# Comune di Campi Bisenzio

Risposta alle richieste della Regione Toscana,  
Direzione Ambiente ed Energia,  
del 29/07/21 in relazione alla:

Approvazione del progetto definitivo con contestuale Variante, ai sensi dell'Art. 34 della l.r. 65/14 e dell'art. 19 del d.p.r. 327/01. Progetto definitivo per la realizzazione del collegamento stradale denominato 'Circonvallazione Ovest di Campi Bisenzio'.

Richiesta di chiarimenti sulle Integrazioni documentali presentate ai fini della *Valutazione d'incidenza, ex art. 87 della L.R. 30/2015 – ZSC/ZPS IT5140011 'Stagni della Piana Fiorentina e Pratese'*

**Fig. 3** - Nella fotografia satellitare è mostrata l'area dell'ex Poligono dei Dirigibili, suddivisa in quattro diverse Porzioni a seconda dello status. Fonte: *Google Earth* per l'anno 2019.

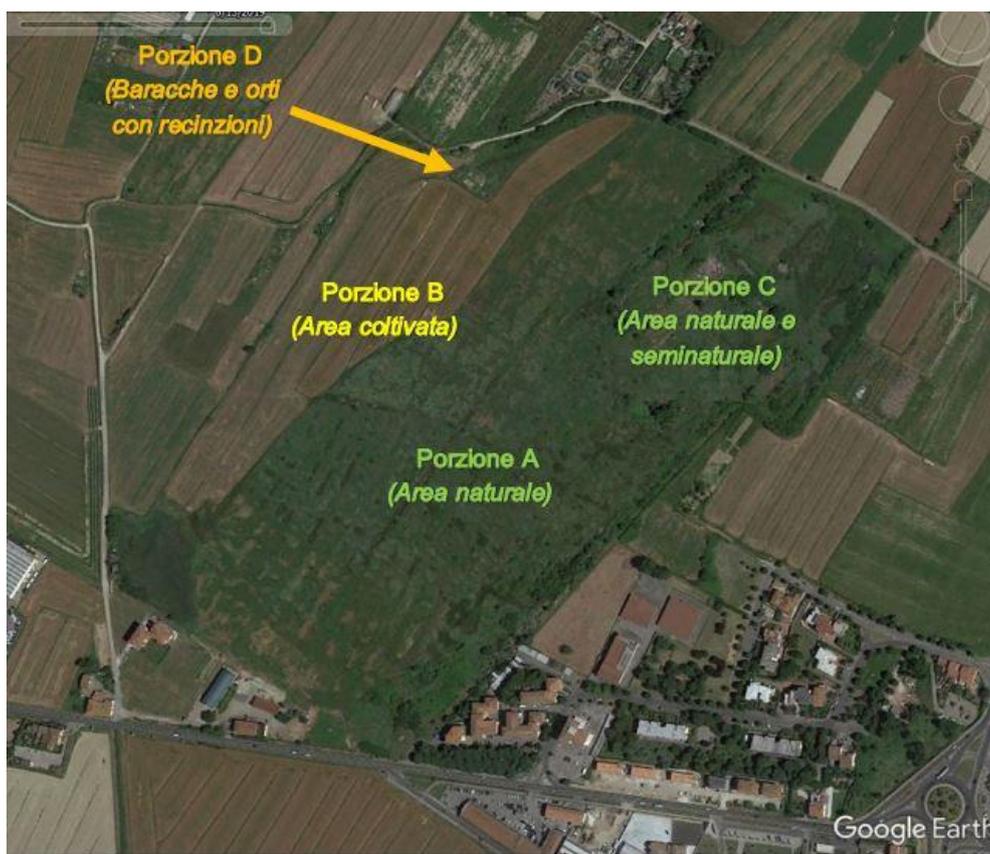
Il progetto iniziale prevedeva di realizzare il nuovo ambiente umido su tutta la superficie attualmente occupata dalle attività agricole (Porzione B e Porzione D, si veda la Figura 12), senza intaccare la parte dove è già presente l'ambiente naturale di grande interesse ecologico corrispondente all'habitat prioritario '*Praterie umide mediterranee con piante erbacee alte del Molinio-Holoschoenion*' (Porzione A) e gli altri ambienti misti a zone alberate e arbustive (Porzione C).

La nuova versione del progetto prevede l'acquisizione da parte dell'Amministrazione comunale a patrimonio pubblico di un'ulteriore porzione di circa 3 ettari posta a ovest dell'area (Fig. 13). Questa area è attualmente caratterizzata da campi agricoli gestiti in modo intensivo (Fig. 14).

Stante questa nuova previsione, la superficie complessiva di interesse per il progetto di ripristino ambientale (oltre che per quello idraulico per la realizzazione della cassa di espansione) va ad interessare una estensione pari a circa 15 ettari.

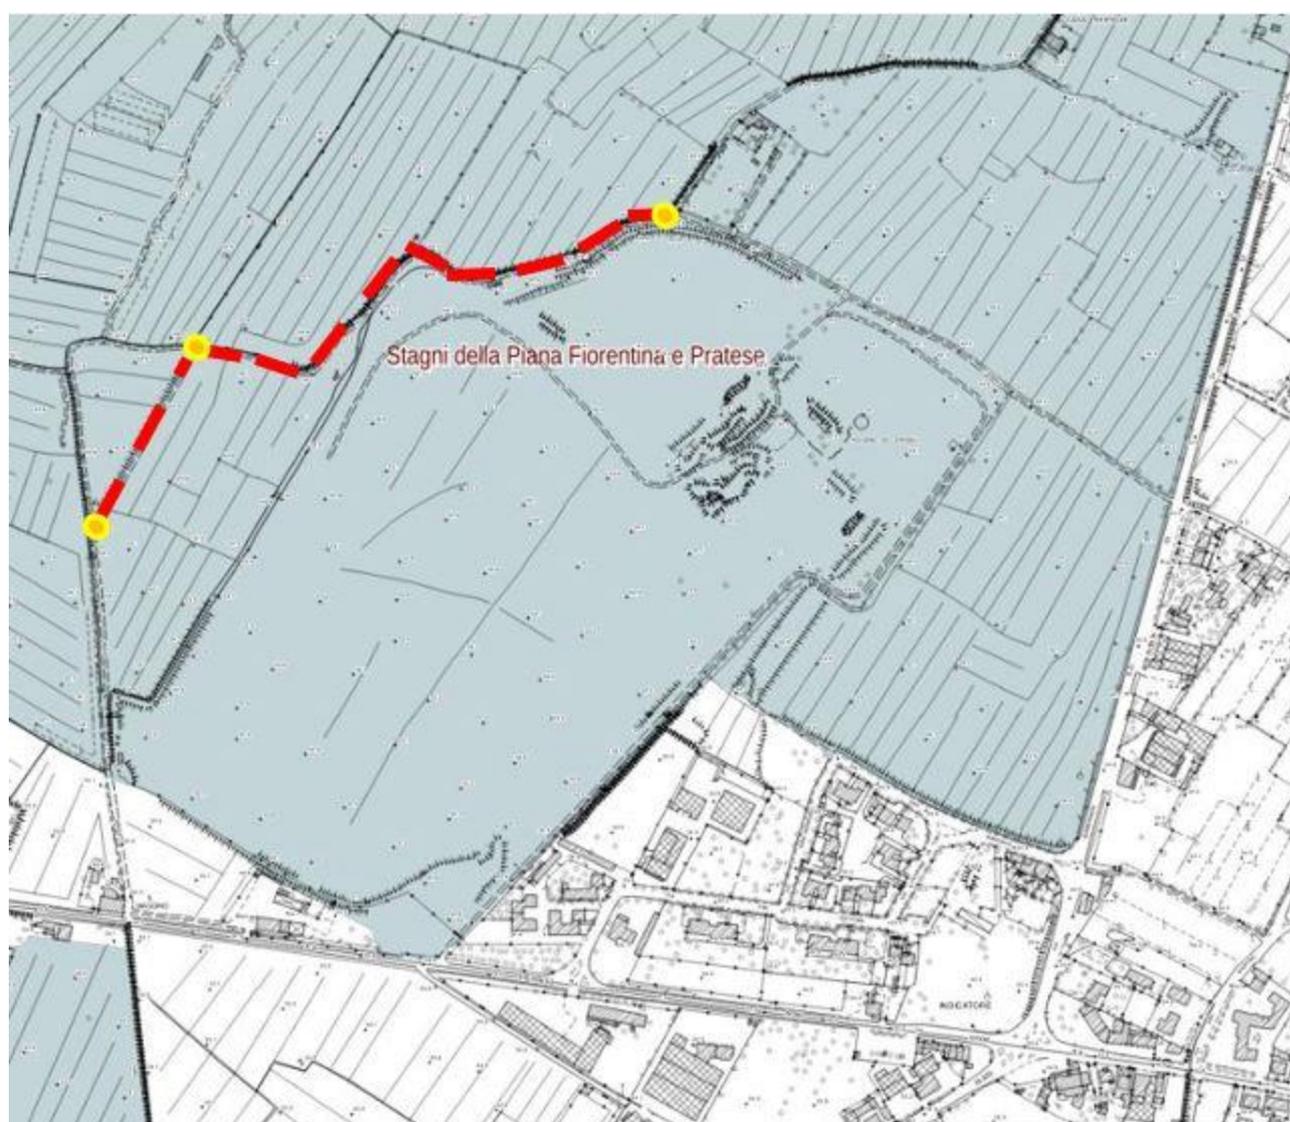
Essa però passa lungo parte del perimetro dell'area oggetto del progetto (lato ovest) e, in particolare in estate, quando il suolo si dissecca e consente il passaggio di alcuni mezzi, essa è usata come area di passaggio e zona appartata ove compiere atti di discariche (oltre alla successiva Figura 19 si vedano anche le precedenti Figure 10 e 11 che mostrano due discariche proprio a lato di questa piccola stradina campestre).

Per evidenti ragioni di sicurezza, per contrastare i frequenti episodi di abbandono di materiali di ogni genere e, non ultimo, per evitare il disturbo alle specie presenti su questo lato dell'area, è stato deciso come elemento fondamentale del progetto di chiudere l'accesso sulla stessa ai mezzi a motore tramite la predisposizione di apposite sbarre e cartellonistica monitoria.

Questi manufatti saranno posti a nord presso l'inizio della strada (che si diparte da Via Carraia) e a sud, sud-ovest in corrispondenza dei due punti indicati nella Figura 20.

**Fig. 1** - Fotografia satellitare con indicazione dell'area studiata (si veda il testo).  
Fonte: *Google Earth* per l'anno 2019.

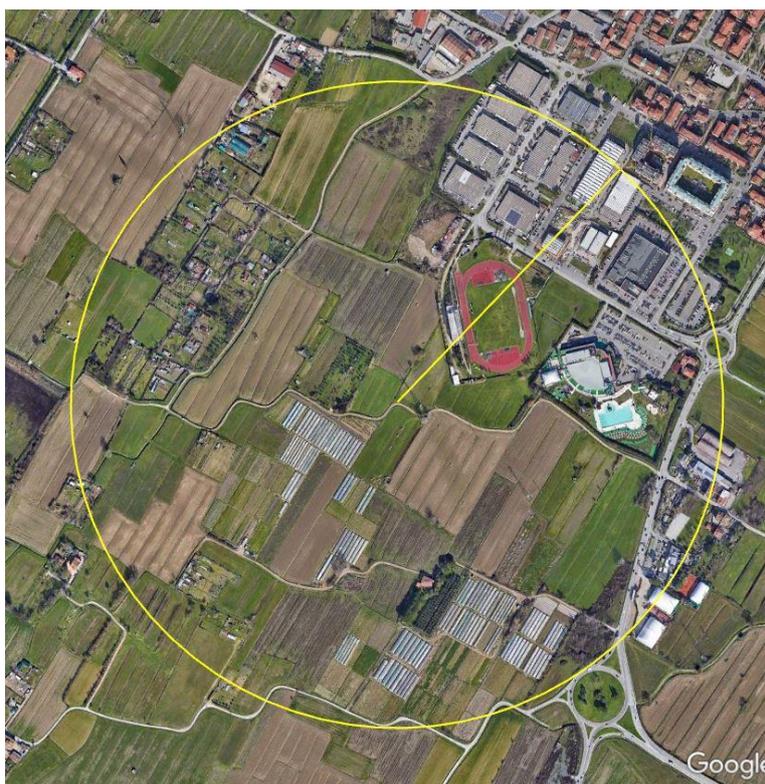
A proposito della 'possibile presenza di piante alloctone invasive' l'Amministrazione scrivente ritiene che l'ampia documentazione fornita sull'argomento (in risposta alla lettera inviata da codesto Ufficio in data 11 marzo 2021) sia stata già molto puntuale ed esaustiva.

- C) I sopralluoghi effettuati nell'area hanno indicato l'assenza di specie legnose alloctone impattanti o invasive per le quali occorra prevedere specifici interventi di confinamento in fase di precantierizzazione e quindi di successiva asportazione con conferenza a discarica di tutto il materiale (compreso il terreno con relativi apparati radicali).

*“Da quanto osservato in tutta l’area di studio è possibile concludere che le lavorazioni legate al progetto in esame non potranno divenire causa di propagazione involontaria di materiale vegetale di specie invasive data la non presenza delle stesse in questa porzione di territorio”.*
